敦賀発電所2号炉  
ボーリング柱状図の記事欄に係るご指摘への回答  
補足説明資料1

平成30年調査会社報告書のうち  
申請書に反映した10孔のボーリング柱状図記事欄の比較

令和2年9月24日  
日本原子力発電株式会社

**H24-B8-21**

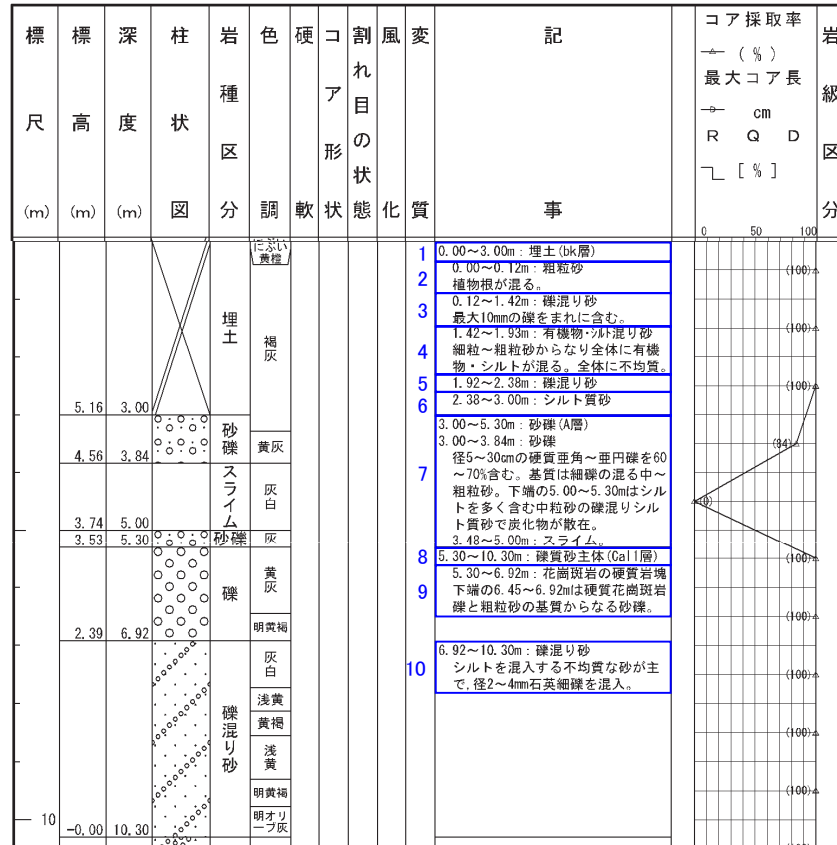
記事	報告書作成用柱状図 (H26年9月) ⇒ 申請書用柱状図
1~6	・堆積物の記載は、埋土、砂礫等の性状を示すこととし、“岩種区分”欄に対応した層相名を記載。
7	・堆積物の記載は、埋土、砂礫等の性状を示すこととし、“岩種区分”欄に対応した層相名を記載。 ・周囲に比べ含まれる礫が大きく、目立つことから、礫の特徴として、礫径、円磨度、礫率を記載。
8	・区間毎の性状を個別に記載しているため、礫質砂主体とのまとめ書きについては削除。
9	・堆積物の記載は、埋土、砂礫等の性状を示すこととし、“岩種区分”欄に対応した層相名を記載。
10	・堆積物の記載は、埋土、砂礫等の性状を示すこととし、“岩種区分”欄に対応した層相名を記載。 ・下位層との境界付近では、粒度の違いが見かけ上顕著ではないため、下位層と区別できる特徴として、シルトの混入について記載。

報告書作成用柱状図  
(H26年9月)

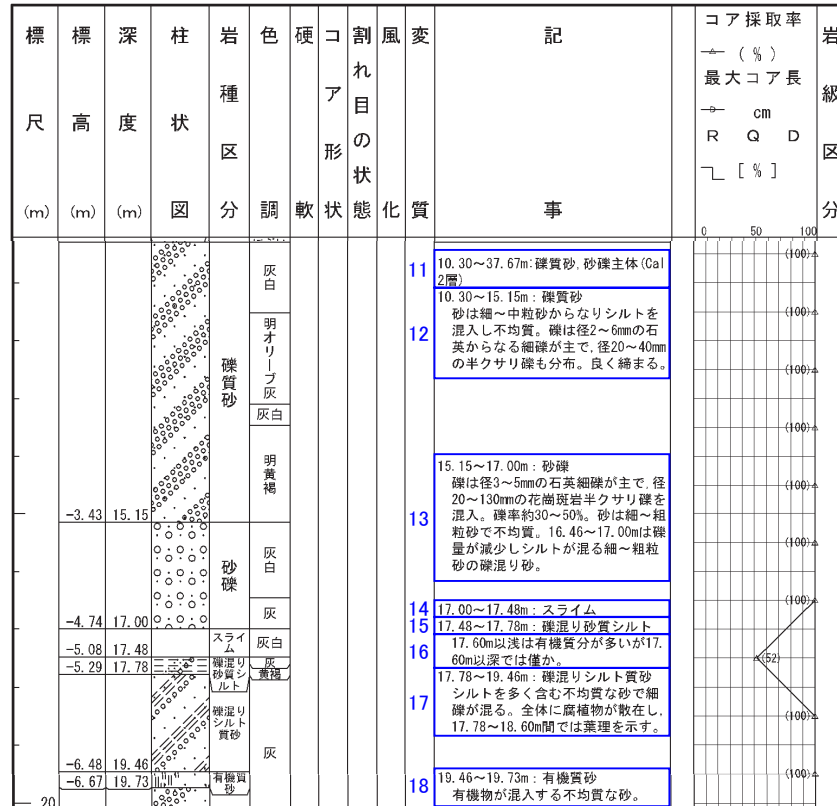
記事	報告書作成用柱状図(H26年9月)⇒申請書用柱状図
11	・区間毎の性状を個別に記載しているため、礫質砂、砂礫主体とのまとめ書きは削除。
12	・堆積物の記載は、埋土、砂礫等の性状を示すこととし、“岩種区分”欄に対応した層相名を記載。
13	・堆積物の記載は、埋土、砂礫等の性状を示すこととし、“岩種区分”欄に対応した層相名を記載。
14	・変更なし
15, 16	・堆積物の記載は、埋土、砂礫等の性状を示すこととし、“岩種区分”欄に対応した層相名を記載。
17	・堆積物の記載は、埋土、砂礫等の性状を示すこととし、“岩種区分”欄に対応した層相名を記載。 ・下位層との境界付近では、粒度の違いが見かけ上顕著ではないため、下位層と区別できる特徴として、シルトと礫の含有について記載。 ・葉理については、不均質に含まれる有機物が帯状を呈したものであり、明瞭ではないため削除。
18	・堆積物の記載は、埋土、砂礫等の性状を示すこととし、“岩種区分”欄に対応した層相名を記載。

報告書作成用柱状図  
(H26年9月)

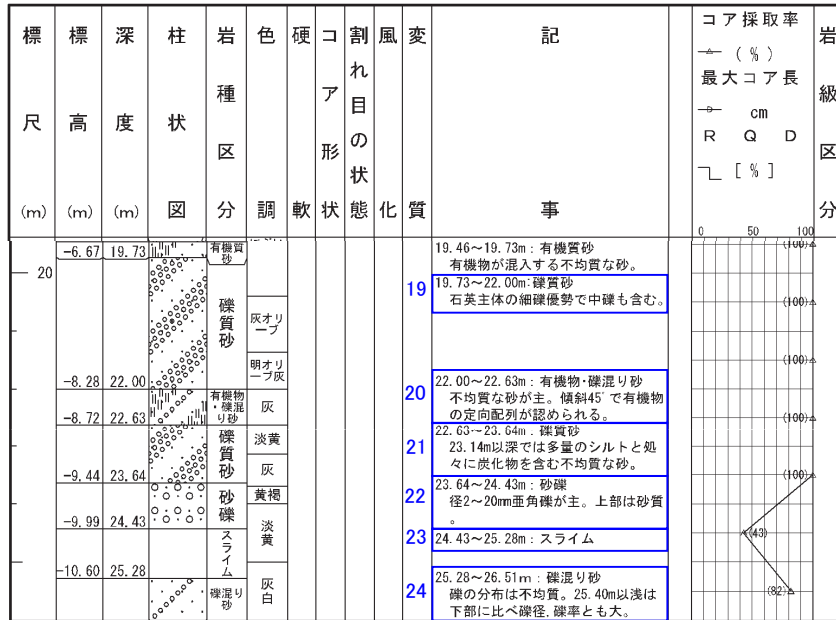
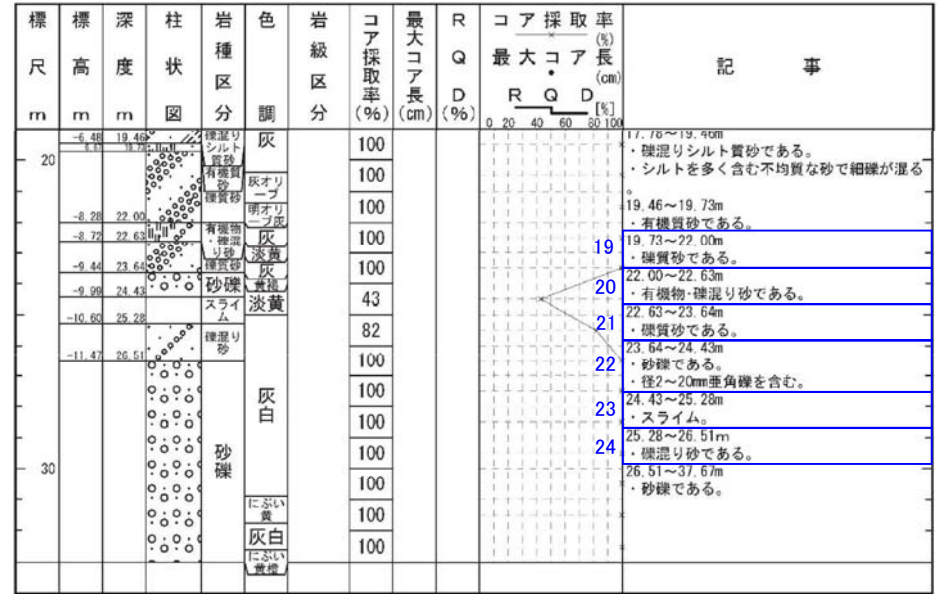
記事	報告書作成用柱状図(H26年9月)⇒申請書用柱状図
19	・堆積物の記載は、埋土、砂礫等の性状を示すこととし、“岩種区分”欄に対応した層相名を記載。
20	・堆積物の記載は、埋土、砂礫等の性状を示すこととし、“岩種区分”欄に対応した層相名を記載。 ・有機物の定向配列については、周囲の層相境界と同様の方向に記列していることから削除。
21	・堆積物の記載は、埋土、砂礫等の性状を示すこととし、“岩種区分”欄に対応した層相名を記載。
22	・堆積物の記載は、埋土、砂礫等の性状を示すこととし、“岩種区分”欄に対応した層相名を記載。 ・周囲に比べ含まれる礫が大きく、目立つことから、礫の特徴として、礫径、円磨度を記載。
23	・変更なし
24	・堆積物の記載は、埋土、砂礫等の性状を示すこととし、“岩種区分”欄に対応した層相名を記載。

報告書作成用柱状図  
(H26年9月)

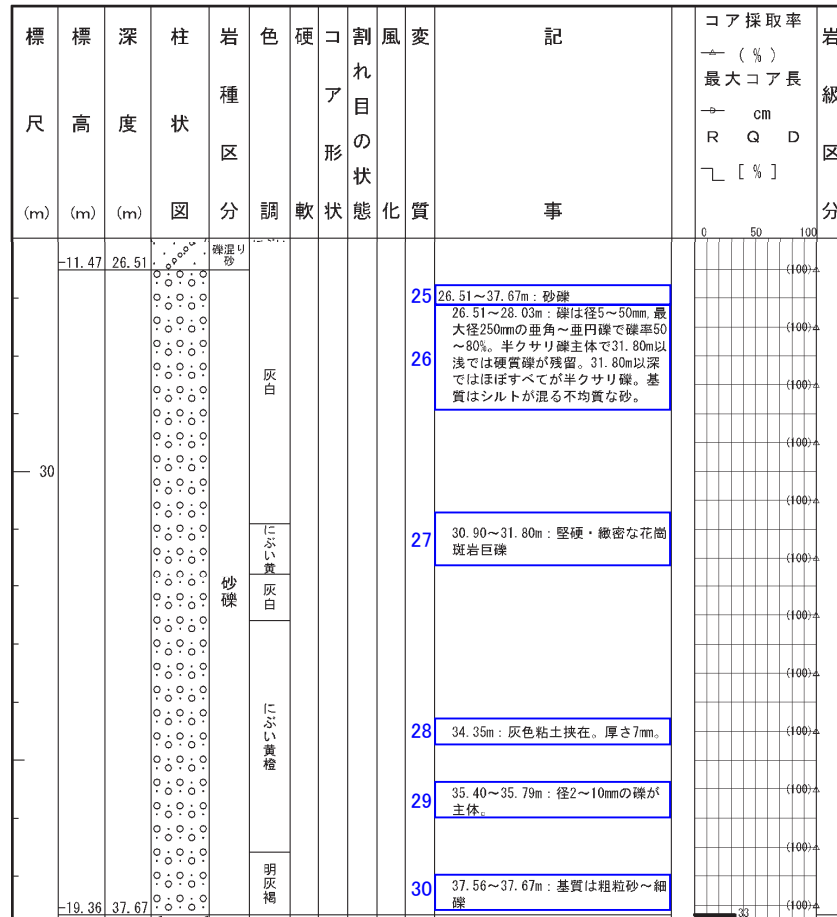
記事	報告書作成用柱状図(H26年9月)⇒申請書用柱状図
25~30	・堆積物の記載は、埋土、砂礫等の性状を示すこととし、“岩種区分”欄に対応した層相名を記載。

報告書作成用柱状図  
(H26年9月)

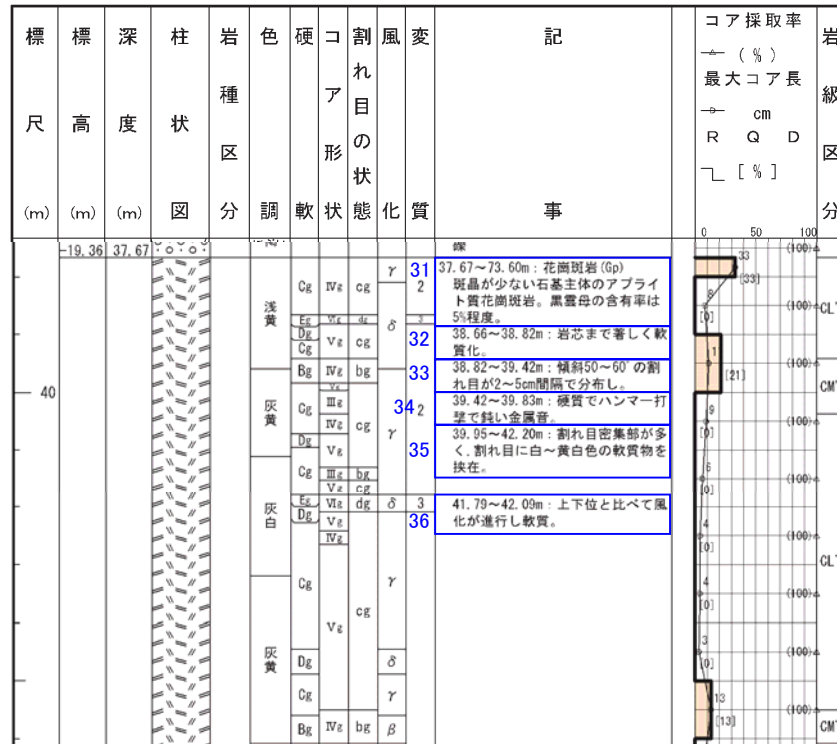
記事	報告書作成用柱状図(H26年9月)⇒申請書用柱状図
31	・一般的な岩相であり、石基及び斑晶の種類、粒径等については、特に目立つ区間のみ記載することとしており、特に目立つ区間ではないため削除。
32	・硬軟については、岩級区分で示しているため削除。
33	・割れ目の発達程度については、RQD、最大コア長、岩級区分で示しているため削除。
34	・硬軟については、岩級区分で示しているため削除。
35	・割れ目の発達程度については、RQD、最大コア長、岩級区分で示しているため削除。 ・割れ目に軟質物を挟在するが、連続性に乏しく、周囲の岩盤に劣化が認められないことから削除。
36	・“風化”欄に基づき風化部と記載。

報告書作成用柱状図  
(H26年9月)

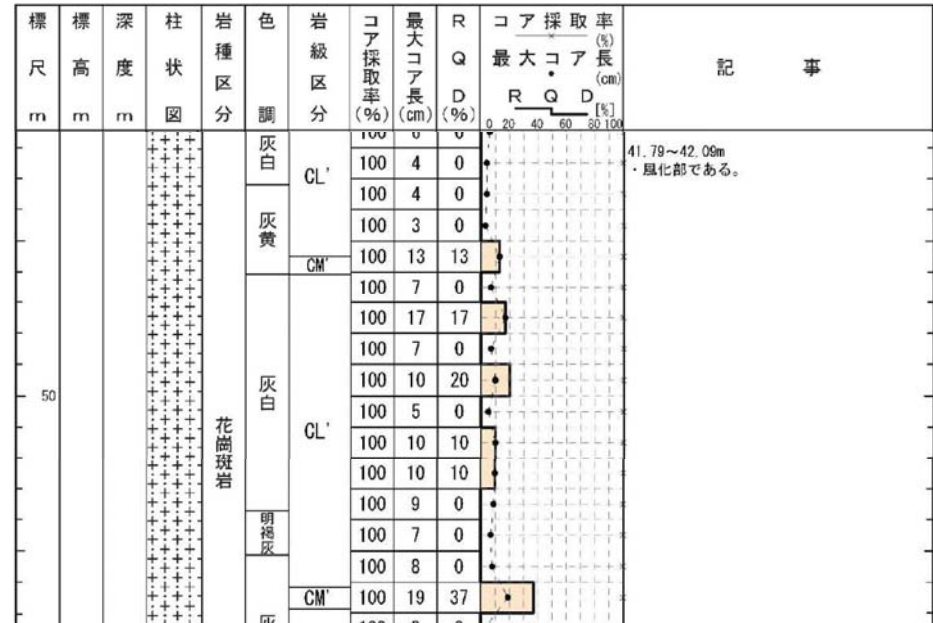
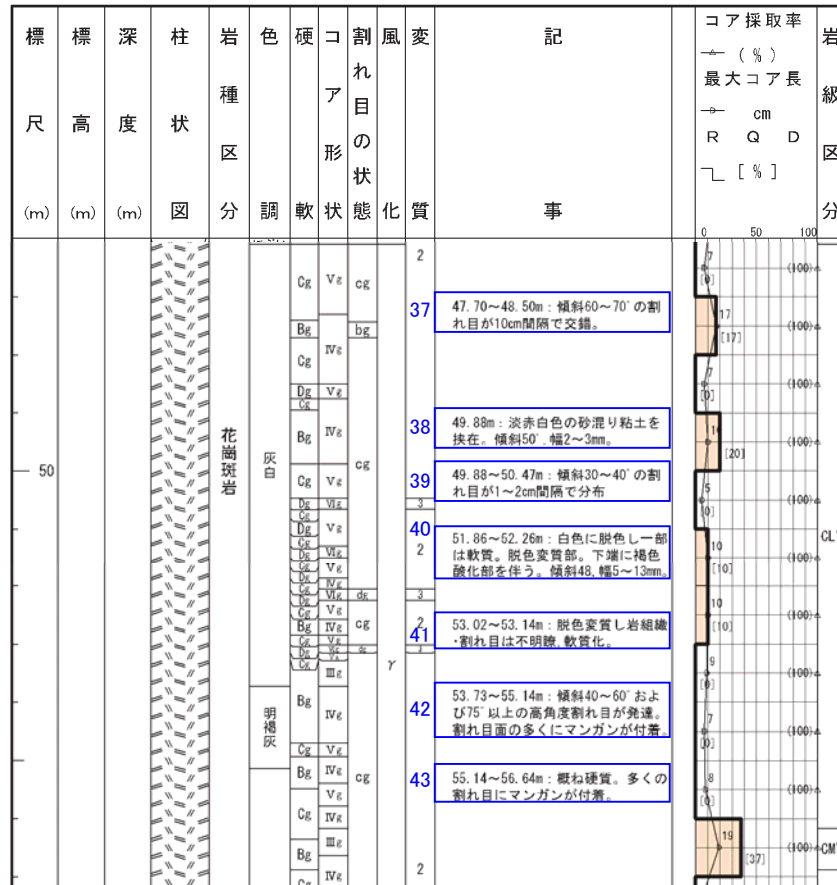
記事	報告書作成用柱状図(H26年9月)⇒申請書用柱状図
37	・割れ目の発達については、RQD, 最大コア長, 岩級区分で示しているため削除。
38	・粘土を挟在するが、周囲の岩盤に劣化が認められないことから削除。
39	・割れ目の発達については、RQD, 最大コア長, 岩級区分で示しているため削除。
40, 41	・軟質化しているが、周囲の岩盤に劣化が認められないことから削除。
42	・割れ目の発達については、RQD, 最大コア長, 岩級区分で示しているため削除。 ・マンガン汚染については、補足的なものであるため削除。
43	・硬軟については、良好な岩盤からなる区間内における相対的なものであるため削除。 ・マンガン汚染については、補足的なものであるため削除。

報告書作成用柱状図  
(H26年9月)

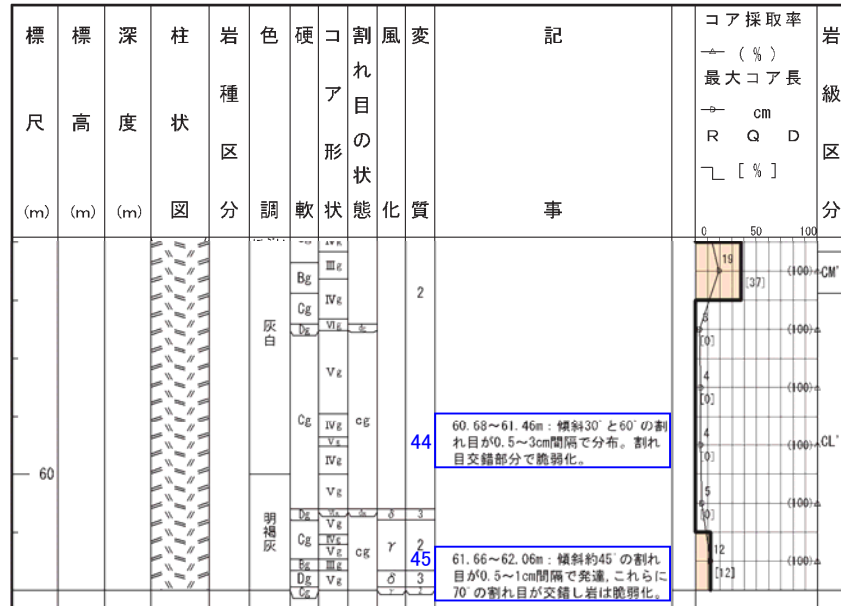
記事	報告書作成用柱状図(H26年9月)⇒申請書用柱状図
44, 45	<ul style="list-style-type: none"> <li>・割れ目の発達や脆弱性の程度については、RQD、最大コア長、岩級区分で示しているため削除。</li> <li>・一部で砂状を呈するが、周囲の岩盤に劣化が認められないことから削除。</li> </ul>

報告書作成用柱状図  
(H26年9月)

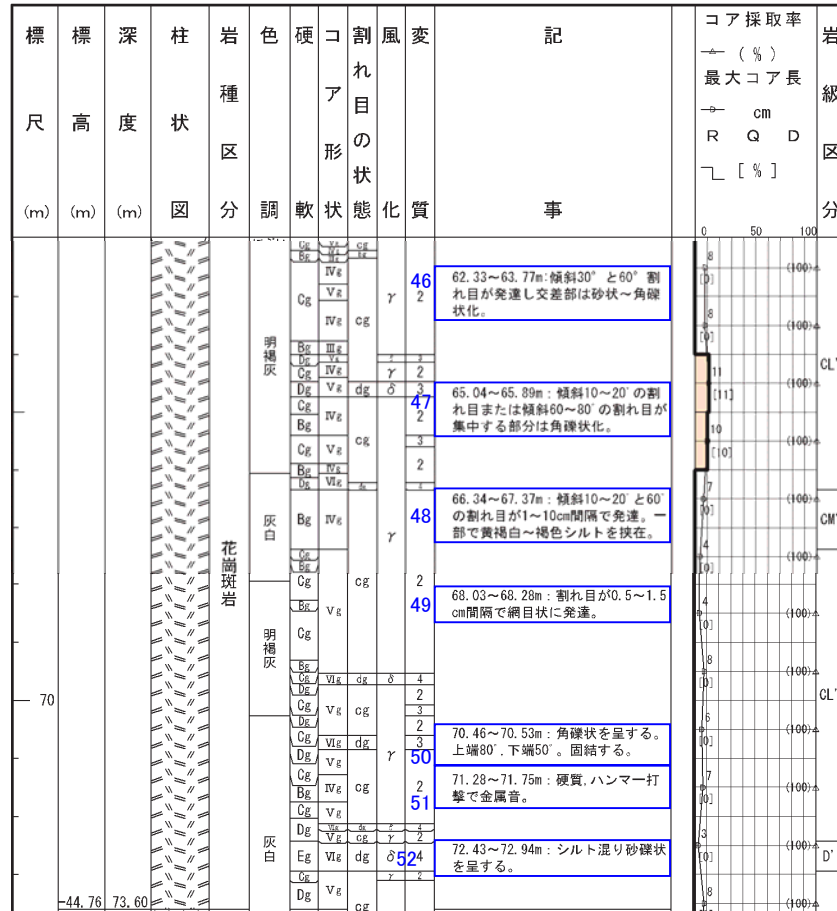
記事	報告書作成用柱状図(H26年9月)⇒申請書用柱状図
46, 47	・割れ目の発達や脆弱性の程度については、RQD、最大コア長、岩級区分で示しているため削除。 ・一部で砂状を呈するが、周囲の岩盤に劣化が認められないことから削除。
48	・割れ目の発達程度については、“コア形状”欄に基づき角礫状と記載。 ・割れ目にシルトを挟在するが、連続性に乏しく、周囲の岩盤に劣化が認められないことから削除。
49	・割れ目の発達程度については、RQD、最大コア長、岩級区分で示しているため削除。
50	・境界の傾斜については、ばらつきがあるため削除。 ・硬軟については、岩級区分で示しているため削除。
51	・硬軟については、岩級区分で示しているため削除。
52	・シルト混じり砂礫状を呈するが、シルトに明瞭かつ系統的な配列が認められないため削除。

報告書作成用柱状図  
(H26年9月)

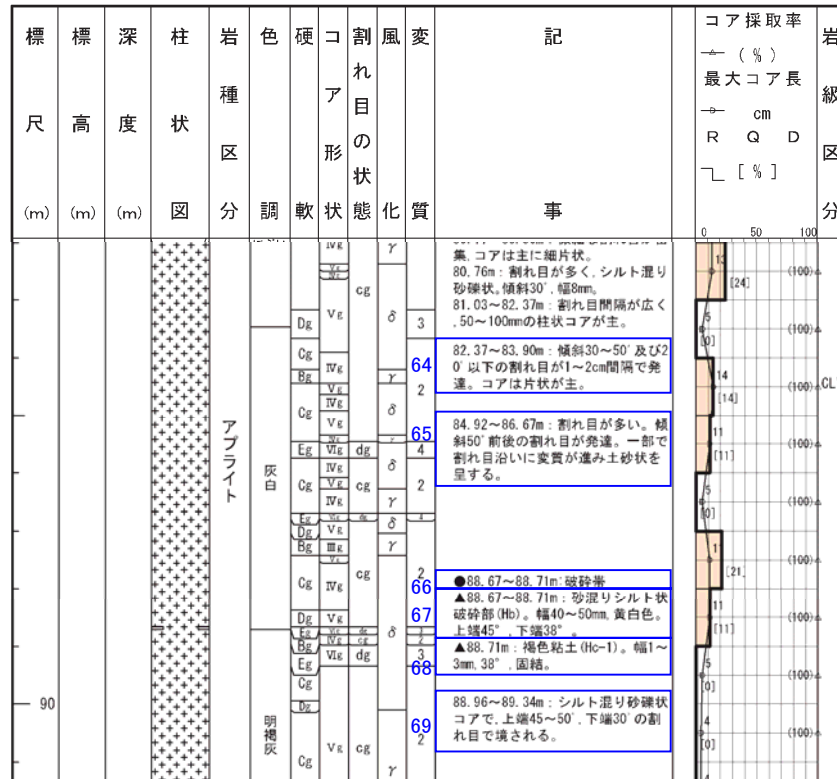
記事	報告書作成用柱状図(H26年9月)⇒申請書用柱状図
64	・割れ目の発達程度については、RQD、最大コア長、岩級区分で示しているため削除。
65	・割れ目が一部で土砂状を呈するが、いずれも掘削時の機械割れと判断し削除。
66~68	<ul style="list-style-type: none"> <li>・累計幅について、申請前までに別途行っていた、地盤安定解析用の物性値設定を目的とした破砕部の再観察の結果に基づき記載。</li> <li>・ポアホールテレビの解析結果による最新活動面の走向・傾斜を記載。</li> <li>・境界の傾斜について、報告書作成用柱状図に基づき記載。</li> <li>・硬軟については、申請書では記載しないこととしているため削除。</li> </ul>
69	・砂礫状については、周囲の岩盤に劣化が認められないことから削除。

報告書作成用柱状図  
(H26年9月)

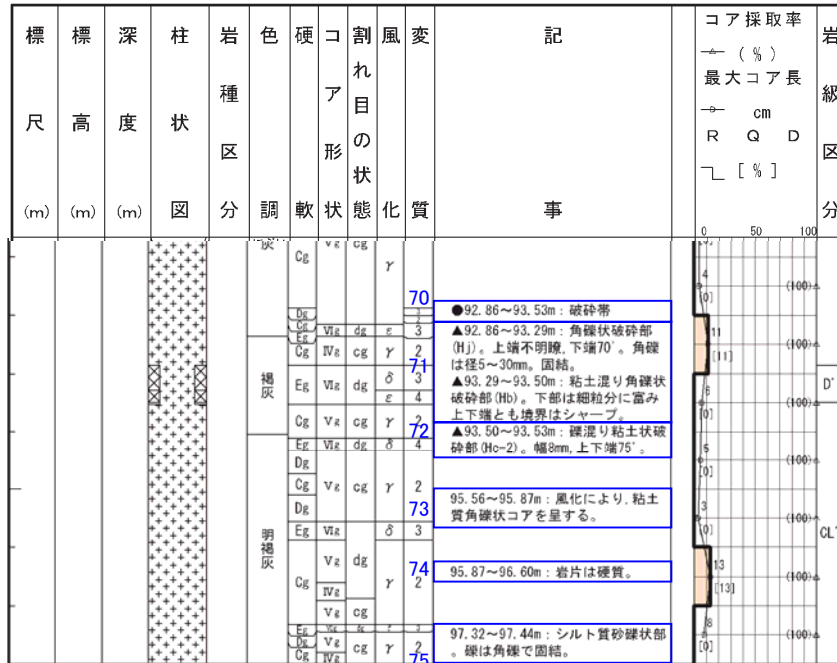
記事	報告書作成用柱状図(H26年9月)⇒申請書用柱状図
70~72	<ul style="list-style-type: none"> <li>薄片観察の結果で得られた最新活動面の変位センスを記載。</li> <li>申請前までに別途行っていた、地盤安定解析用の物性値設定を目的とした破碎部の再観察の結果に基づき、にぶい黄橙～明褐色の粘土混じり角礫状と記載。</li> <li>“色調”欄に基づき記載。</li> <li>灰白色は、褐灰色の誤り。※1</li> <li>ポアホールテレビの解析結果による最新活動面の走向・傾斜を記載。</li> <li>破碎部の見かけの傾斜については補足的なものであるため、端部で取得したものを除き削除。</li> <li>下盤境界の傾斜75° → 70° ※1, ※4</li> <li>角礫状部の粒径は補足的なものであるため、径5～30mmについては削除。</li> <li>下部は細粒分に富みとの記載については、上部との境界が不明瞭であるため削除。</li> <li>境界の粗さや硬軟については、申請書では記載しないこととしているため削除。</li> </ul>
73	<ul style="list-style-type: none"> <li>粘土質については、当該区間に不均質に含まれるものであるため削除。</li> </ul>
74	<ul style="list-style-type: none"> <li>硬軟については、岩級区分で示しているため削除。</li> </ul>
75	<ul style="list-style-type: none"> <li>砂礫状を呈するが、直線性に乏しく、周囲の岩盤が劣化が認められないことから削除。</li> </ul>

報告書作成用柱状図  
(H26年9月)

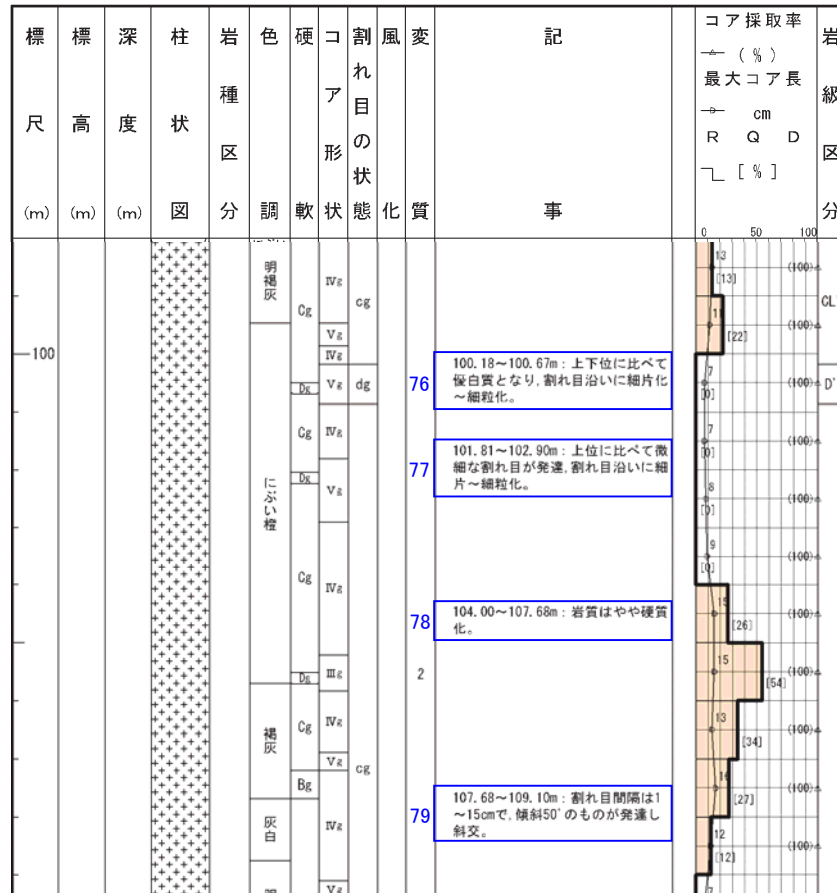
記事	報告書作成用柱状図(H26年9月)⇒申請書用柱状図
76, 77	・細片化～細粒化しているが、連続性や直線性に乏しいことから削除。
78	・硬軟については、岩級区分で示しているため削除。
79	・割れ目の発達の程度については、RQD, 最大コア長, 岩級区分で示しているため削除。

報告書作成用柱状図  
(H26年9月)

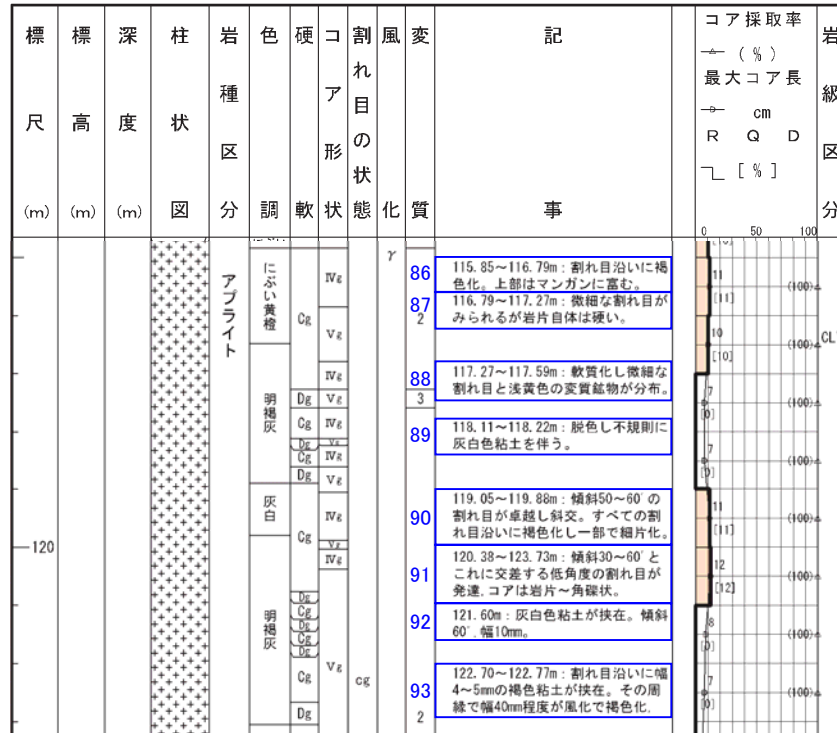
記事	報告書作成用柱状図(H26年9月)⇒申請書用柱状図
86	・割れ目沿いの変色については、補足的なものであるため削除。
87	・硬軟や割れ目の発達程度については、RQD, 最大コア長, 岩級区分で示しているため削除。
88	・硬軟や割れ目の発達程度については、RQD, 最大コア長, 岩級区分で示しているため削除。 ・鉱物の晶出については、補足的なものであるため削除。
89	・一部で粘土を挟在するが、連続性や直線性に乏しく、周囲の岩盤に劣化が認められないことから削除。
90, 91	・割れ目の発達程度については、“コア形状”欄に基づき角礫状と記載。 ・一部割れ目沿いで細片化しているが、挟在物の連続性に乏しく、周囲の岩盤に劣化が認められないことから削除。
92	・割れ目に粘土を挟在するが、連続性に乏しく、周囲の岩盤に劣化が認められないことから削除。
93	・割れ目に粘土を挟在するが、連続性に乏しく、周囲の岩盤に劣化が認められないことから削除。 ・割れ目沿いの変色については、補足的なものであるため削除。

報告書作成用柱状図  
(H26年9月)

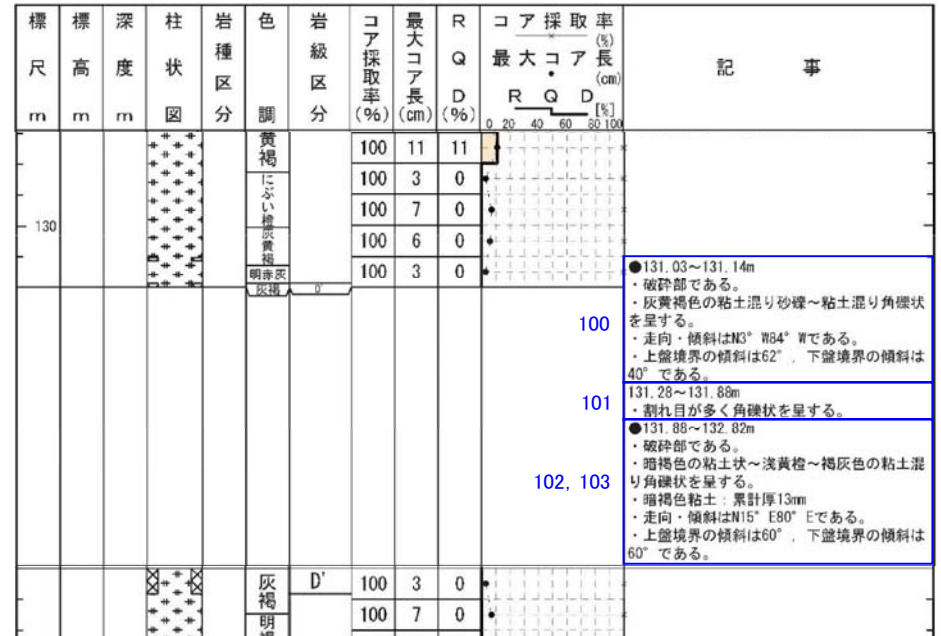
記事	報告書作成用柱状図(H26年9月)⇒申請書用柱状図
98	・硬軟や割れ目の発達については、RQD, 最大コア長, 岩級区分で示しているため削除。
99	・割れ目の発達については、RQD, 最大コア長, 岩級区分で示しているため削除。
100	・ポアホールテレビの解析結果による最新活動面の走向・傾斜を記載。 ・礫状部の幅については、記載しないこととしているため、粘土混り砂礫状部の幅については削除。 ・破砕部の見かけの傾斜については補足的なものであるため、端部で取得したものを除き削除。
101	・網目状の破砕については、当該区間に系統的な網目がないことから削除。
102, 103	・色調, 粒度, 累計幅について、申請前までに別途行っていた、地盤安定解析用の物性値設定を目的とした破砕部の再観察の結果に基づき記載。 ・ポアホールテレビの解析結果による最新活動面の走向・傾斜を記載。 ・マンガンの濃集については、補足的なものであるため削除。
